安曇野都市計画道路の変更 計画図(4/5) (長野県決定)

3・6・23号 松本糸魚川連絡道路穂高明科線の変更

主要な変更内容(1)

中央自動車道長野線(長野道)との接続構造の変更

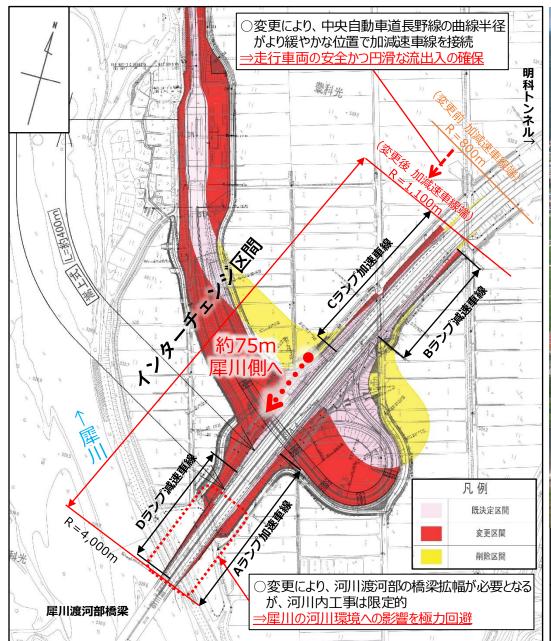
- ・明科トンネルや犀川渡河部橋梁からの適切な離隔を確保し、周辺環境への影響や施工性、維持管理等に配慮した計画として、接続位置を決定
- ・上記の際、インターチェンジ区間(加減速車線含む)は、特例値(接続先の中央自動車道長野線の曲線半径R=800m以上)を採用

- ・事業者において、道路の走行性や安全性確保の観点から構造を再検証した結果、接続位置を約75m犀川側へ寄せる計画に見直し
- ・上記の際、インターチェンジ区間(加減速車線含む)は、標準値(接続先の中央自動車道長野線の曲線半径R=1,100m以上)を満足

- ・曲線半径が緩やかな位置での接続が可能となり、より安全かつ円滑な走行車両の流出入が確保される
- ・犀川渡河部の橋梁拡幅が必要となるが、河川内工事は限定的であり、河川環境への影響を極力回避できる

妥当と判断
